LINEA SALERNO – REGGIO CALABRIA
NUOVA LINEA AV SALERNO – REGGIO CALABRIA
LOTTO 1 BATTIPAGLIA – PRAIA
LOTTO 1A BATTIPAGLIA – ROMAGNANO E INTERCONNESSIONE
CON LA LS BATTIPAGLIA-POTENZA

Relazione comparativa ambientale

RC2I A1 R 22 RG IM0000 001 A

3.4.1 GB01, GB02, GB09, GB11, GB12, GB13, GB14

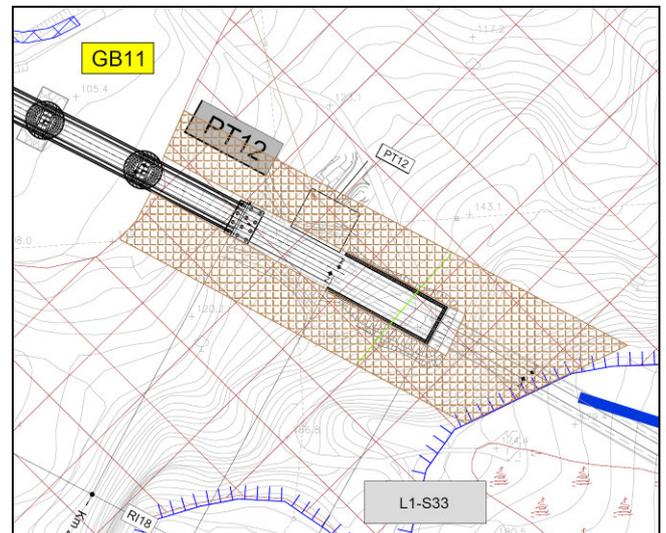
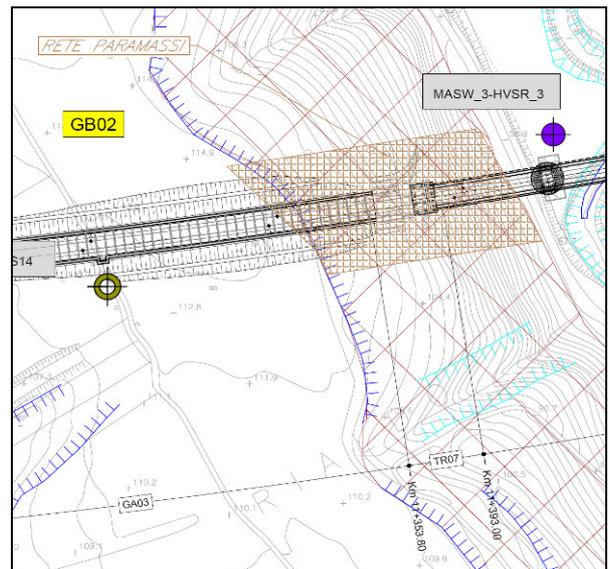
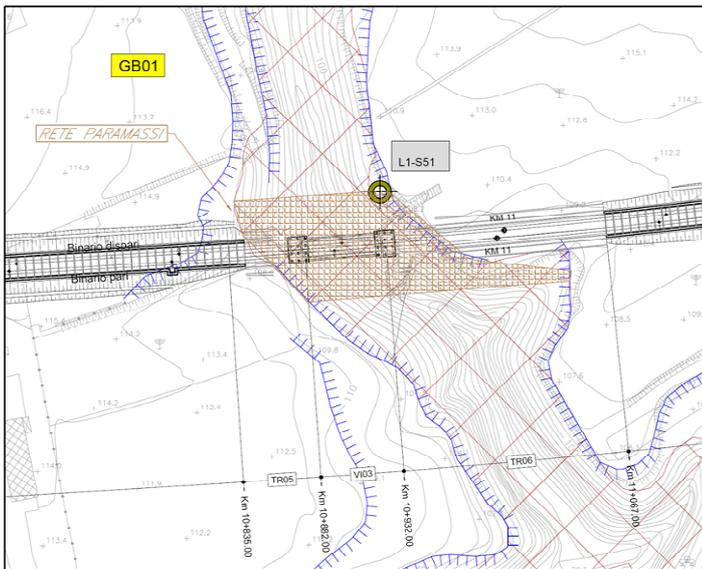
Per i versanti competenti i dissesti in oggetto, in fase di PFTE, erano previste sistemazioni idrauliche superficiali. A seguito degli approfondimenti geologici (indagini geognostiche, geofisiche e raccolta di dati di monitoraggio del versante), in fase di PFTE+, tali aree sono state censite come aree a "franosità potenziale". Con tale termine si intendono versanti ad elevata pendenza in cui, alla data di emissione del progetto, non sono stati rilevati segni evidenti di dissesto. Tuttavia, poiché in queste aree, in occasione di eventi meteorici intensi, potrebbero innescarsi fenomeni franosi per colamento veloce e/o eventuali crolli delle porzioni litoidi per effetto della saturazione della parte superficiale dei terreni, sono stati comunque previsti interventi atti a mitigare il rischio di innesco di fenomeni che potrebbero in futuro interessare la nuova infrastruttura.

Gli interventi previsti nel PFTE+ consistono dunque in reti di protezione composte da una geostuoia in rete metallica e funi, fissate attraverso una maglia di chiodature 3x3 m. I chiodi hanno lunghezza 9 m. La rete è

implementata attraverso un sistema di dreni sub-orizzontali, costituiti da tubi in PVC di spessore 10 mm e lunghezza 8 m. Il versante oggetto di intervento verrà infine inerbato mediante idrosemina.

3.4.5 GB10, GB23, GB25

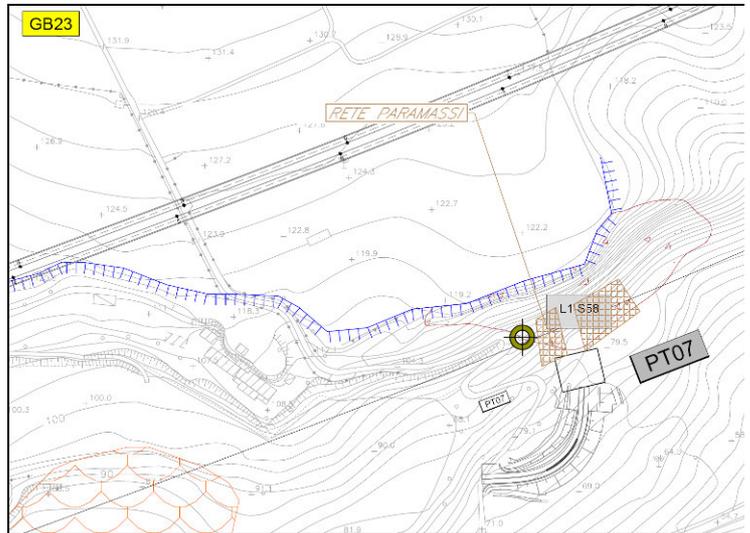
A seguito degli approfondimenti geologici (indagini geognostiche, geofisiche e raccolta di dati di monitoraggio del versante), in fase di PFTE+, tali aree sono state censite come aree a "franosità potenziale". Con tale termine si intendono versanti ad elevata pendenza in cui, alla data di emissione del progetto, non sono stati rilevati segni evidenti di dissesto. Tuttavia, poiché in queste aree, in occasione di eventi meteorici intensi, potrebbero innescarsi fenomeni franosi per colamento veloce e/o eventuali crolli delle porzioni litoidi per effetto della saturazione della parte superficiale dei terreni, sono stati comunque previsti interventi atti a mitigare il rischio di innesco di fenomeni che potrebbero in futuro interessare la nuova infrastruttura.

Gli interventi previsti nel PFTE+ consistono dunque in reti di protezione composte da una geostuoia in rete metallica e funi, fissate attraverso una maglia di chiodature 3x3 m. I chiodi hanno lunghezza 9 m. La rete è implementata attraverso un sistema di dreni sub-orizzontali, costituiti da tubi in PVC di spessore 10 mm e lunghezza 8 m. I versanti oggetto di intervento verranno infine inerbiti mediante idrosemina.

3.4.6 GB16

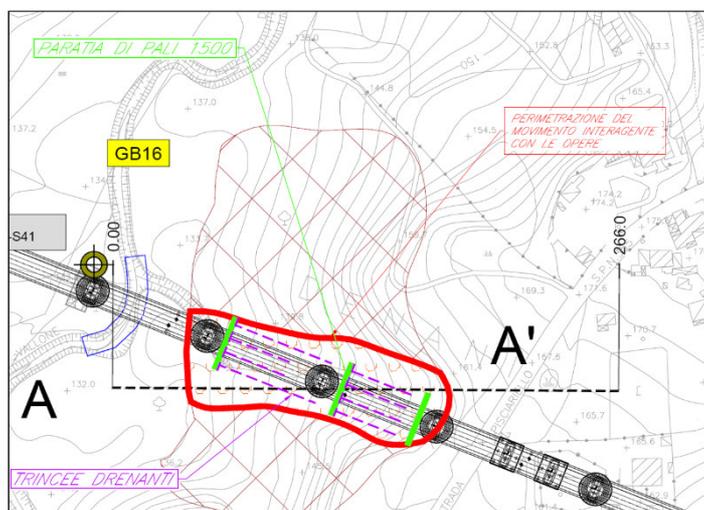
Per il versante competente il dissesto in oggetto, in fase di PFTE, era prevista la realizzazione di una sistemazione idraulica superficiale.

Gli interventi di stabilizzazione oggetto del PFTE+ prevedono la realizzazione di una paratia di pali. Su tale versante viene inoltre previsto un sistema di trincee drenanti e una sistemazione idraulica superficiale di versante. Per il versante oggetto di intervento è infine previsto un inerbimento mediante idrosemina.

Figura 3-6: GB26

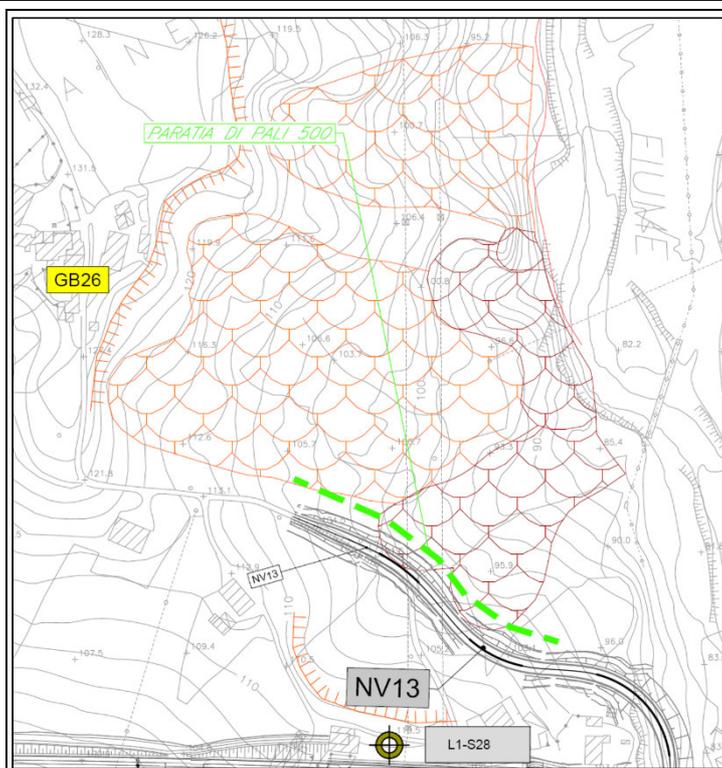
A seguito degli approfondimenti geologici (indagini geognostiche, geofisiche e raccolta di dati di monitoraggio del versante) e progettuali, in fase di PFTE+, è stata prevista una paratia di pali a protezione della viabilità NV13 (sistemazione di una viabilità esistente). Per tale dissesto viene inoltre prevista una sistemazione idraulica superficiale. Per tale versante è infine previsto un inerbimento mediante idrosemina.

Figura 3-7: VI01-1: A sinistra la sistemazione idraulica del PFTE, a destra quella del PFTE+

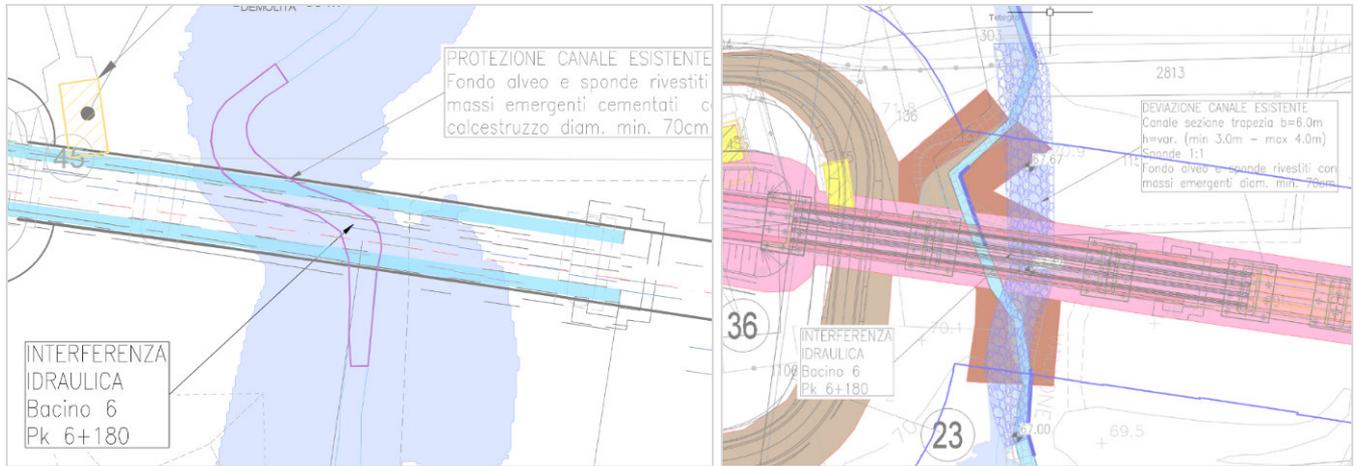
Nel PFTE si prevedeva soltanto di proteggere il canale esistente con una protezione in massi emergenti intasati con malta cementizia. Nel PFTE+ si è riprofilato il fosso in seguito ad una diversa scansione delle pile del viadotto VI01.

La tipologia della protezione è stata modificata, prediligendo una protezione in massi sciolti in ragione delle interlocuzioni avute con MITE e MIC in fase di "Richiesta di integrazioni PROCEDURA VIA_ AV SA-RC PFTE: Lotto 1a Battipaglia-Romagnano e interconnessione "in cui si chiedeva di ridurre al minimo gli interventi di artificializzazione degli alvei, da realizzare mediante tecniche di ingegneria naturalistica. Medesime considerazioni valgono anche per tutte le altre sistemazioni idrauliche progettate.

Figura 3-8: VI01-2, VI.01-3: A sinistra la sistemazione idraulica del PFTE, a destra quella del PFTE+

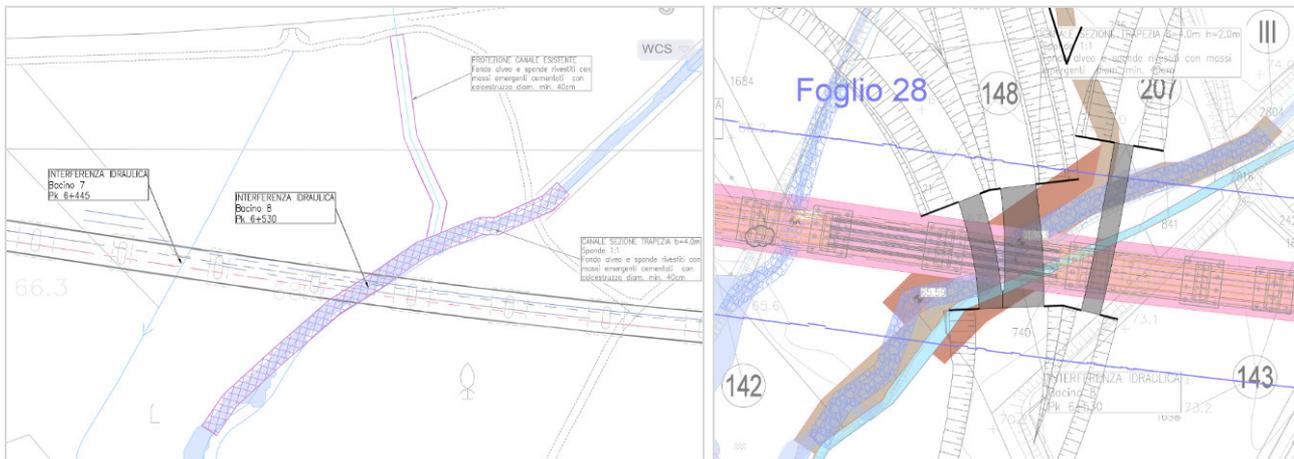
Riprofilatura dei canali alle pk 6+445 e 6+530 in seguito a nuova scansione delle pile e risoluzione -Interferenza ANAS

Nel PFTE+ si è riprofilato il canale esistente alla pk 6+445, che nel PFTE non interferiva, e si è modificata la riprofilatura del canale esistente alla pk 6+530; il tutto in seguito alla nuova scansione delle pile ed alla risoluzione dell'interferenza con lo svincolo ANAS.

Figura 3-9: VI01-4: A sinistra la sistemazione idraulica del PFTE, a destra quella del PFTE+

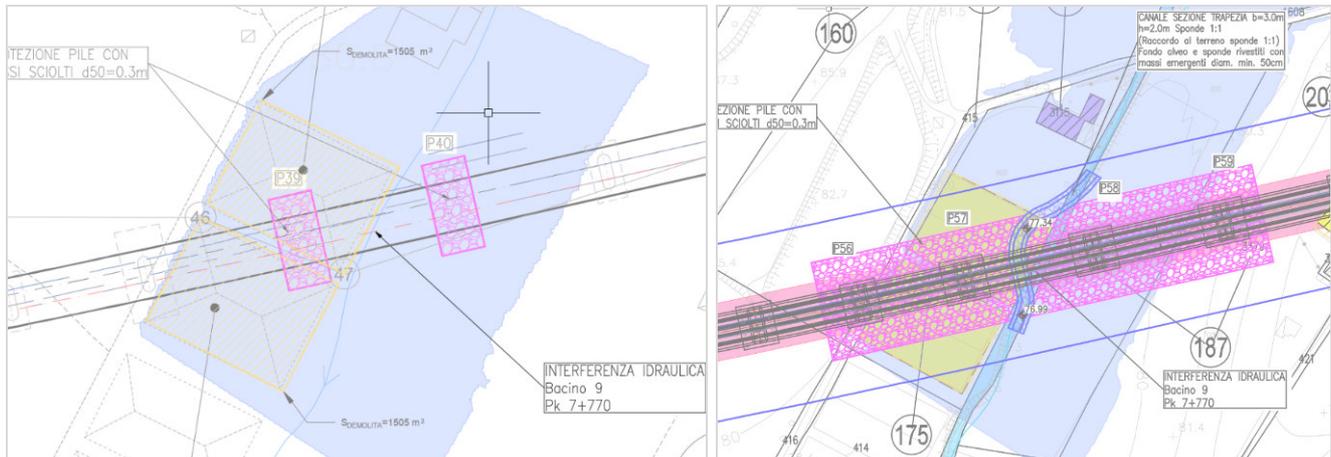
Riprofilatura del canale alla pk 7+770 ed estensione della protezione delle pile

Nel PFTE+ si è riprofilato il fosso in modo da rendere il canale ed il filone principale della corrente ortogonali al viadotto. Inoltre, si è estesa la protezione in massi sciolti alle pile P56 e P59.

Figura 3-11: VI04: A sinistra la sistemazione idraulica del PFTE, a destra quella del PFTE+

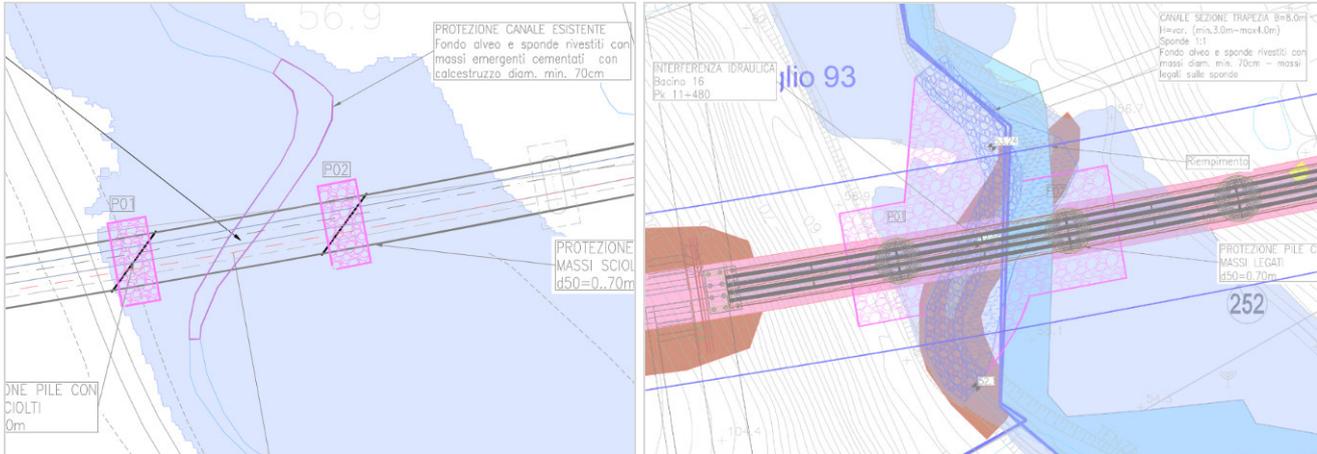
VI.04 - Riprofilatura del canale alla pk 7+770 ed estensione della protezione delle pile

Nel PFTE+ l'aggiornamento cartografico ha evidenziato l'interferenza della fondazione della pila P02 con la sponda del torrente e si è quindi deciso di riprofilare il torrente in modo da allontanarlo dalla suddetta pila. Contemporaneamente, si è estesa la protezione per raccorderla alla nuova configurazione del canale.

Figura 3-14: IN14: Sistemazione idraulica del PFTE+

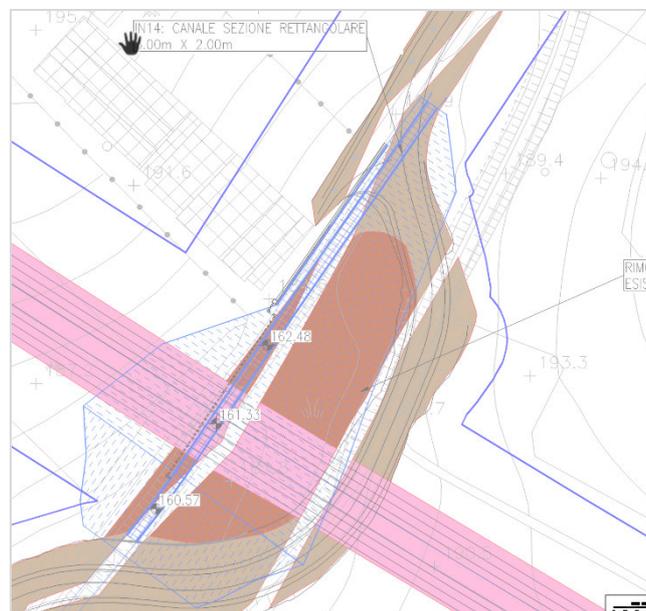
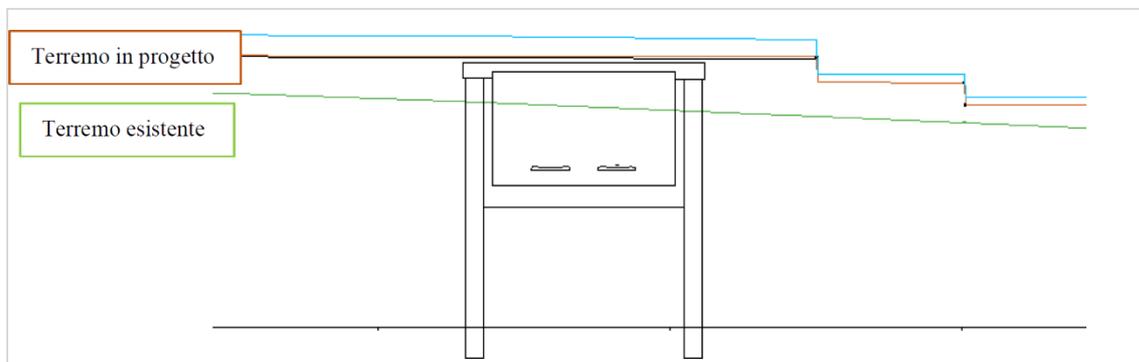
Per risolvere l'interferenza con la GA17, emersa a seguito di approfondimento progettuale, si è prevista la deviazione del canale esistente con un canale rettangolare in cls di base 3m e altezza 2m. Il canale viene deviato sopra la galleria artificiale, rendendo necessario un rimodellamento del terreno per permettere alle acque di ruscellamento di confluire nel canale. Dove ciò non era possibile, è stato previsto un muretto al cui piede, al fine di drenare le acque, è stata prevista una canaletta che raccoglie e convoglia le acque a valle dell'interferenza con la linea ferroviaria.
